|  <p>ALCALDÍA MAYOR<br/>DE BOGOTÁ D.C.<br/>CONSEJO DE SEGURIDAD Y CONVIVENCIA<br/>Innovación, Transparencia y<br/>Atención a Emergencias</p> | <b>CONCEPTO TÉCNICO DE<br/>REVISIÓN DE ESTUDIOS DE<br/>RESPUESTA DE AMPLIFICACIÓN<br/>LOCAL DE ONDAS SÍSMICAS</b> | Código:            | GPR-FT-09 |

| 1.1 | CONCEPTO TÉCNICO No. CT:              | 6143                       |

| 2.2  | PROYECTO:                  | CARRERA 13 No. 106 – 45/49/65/85                          |

El presente concepto técnico corresponde a la **segunda revisión** realizada por el Fondo de Prevención y Atención de Emergencias, del informe "Proyecto a construirse en la Carrera 13 No. 106 – 45/49/65/85 en Bogotá" elaborado por el Ing. Carlos Restrepo. Este estudio fue radicado el 23 de febrero de 2011 mediante oficio 2011ER2359, por el Arq. Juan Reinaldo Suarez Medina de la Curaduría Urbana No. 1 en cumplimiento a lo estipulado en el Decreto 193 de 2006. Posteriormente, el Ing. Carlos Restrepo radicó el oficio 2011ER4297 el 5 de abril de 2011 como respuesta a las observaciones dadas en la primera revisión.

Figura 2. Espectro de diseño recomendado para el Proyecto Carrera 13 No. 106 – 45/49/65/85.

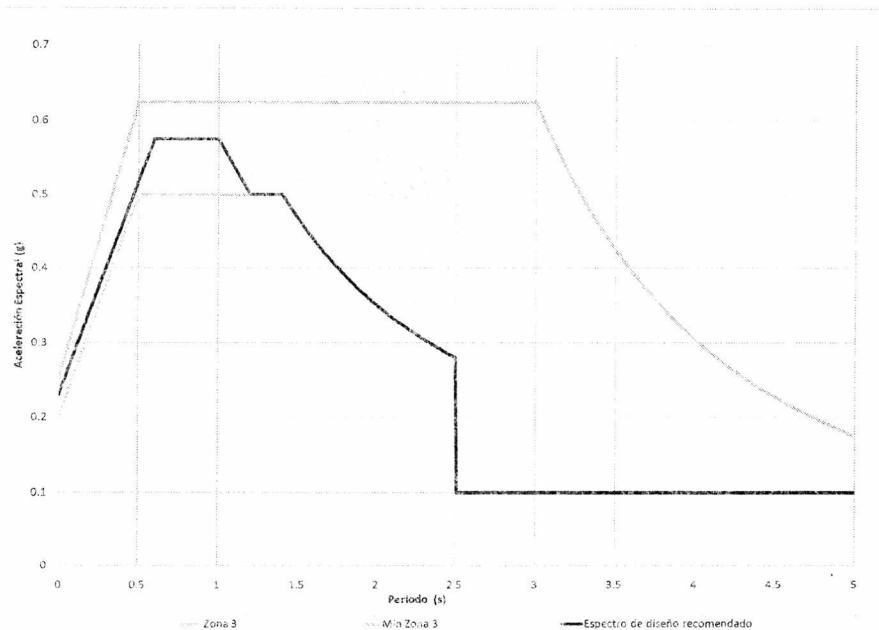
### 6.8 Para todas las zonas, el espectro de diseño obtenido no puede ser menor que el espectro mínimo establecido para cada zona en la Microzonificación Sísmica de Bogotá.

De acuerdo con lo consignado con el oficio aclaratorio 2011ER4297, el consultor recomienda el espectro de diseño mostrado en las figuras de las paginas 5, 6 y 7 y en las tablas 11 y 12 del oficio aclaratorio, el cual se presenta en la Figura 2 del presente concepto.

El espectro propuesto inicia en 0.23 g, asciende a 0.575 g en 0.6 segundos; luego continua una meseta hasta un periodo de 1.0 segundos, finalmente desciende al espectro mínimo de la Zona 3 – Lacustre A en un periodo de 1.2 segundos y sigue a lo largo del mismo.

El estudio CUMPLE con este requerimiento
